Administrativ rettelse nr. 22 til Spildevandsplanen 2015-2025 Grøndahlsvej 19, 7400 Herning

Grøndahlsvej 19, 7400 Herning

Kortudsnit viser Grøndahlsvej 19, 7400 Herning – nuværende forhold. Det blå markerede område vil fremover være en del af opland A29.

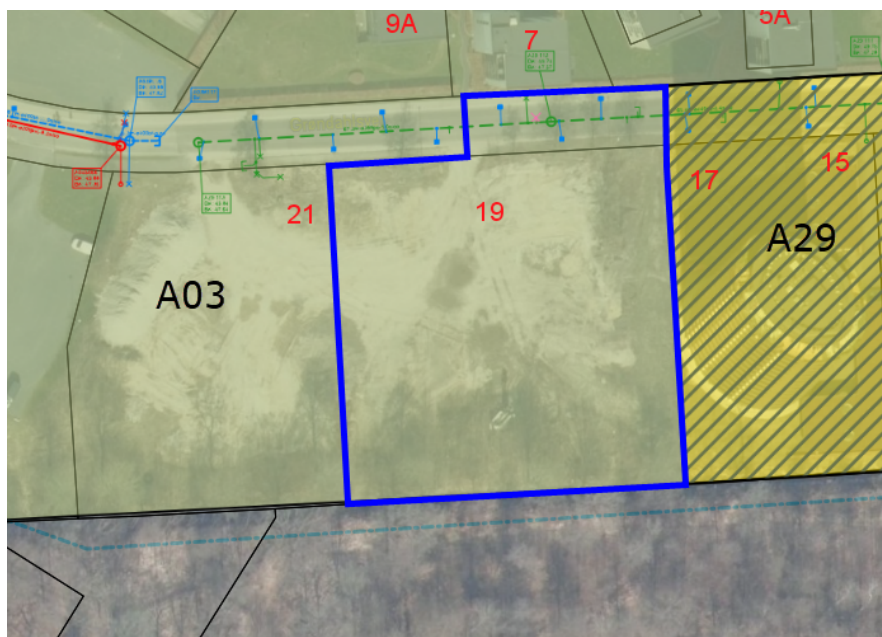
Grøndahlsvej 19, matrikel nr. 230dæ Herning Bygrunde er i spildevandsplanen placeret i separatkloakeret opland A03. Ejendommen har i perioden 2010-2021 været ubebygget. Før det var en virksomhed på ejendommen tilsluttet fælleskloakken i Grøndahlsvej. Fælleskloakken har afløb til opland A29 som fortsat er fælleskloakeret, men planlagt separatkloakeret.

På grund af koter, er der ikke muligt at slutte stikledninger fra Grøndahlsvej 19 til regn- og spildevandsledninger i opland A03.

Spildevandsplanen ændres, så den er i overensstemmelse med de tidligere forhold. Stikledninger fra Grøndahlsvej 19 slutes på fælleskloak i Grøndahlsvej og oplandsgrænsen justeres, så Grøndahlsvej 19 fremover ligger i opland A29.
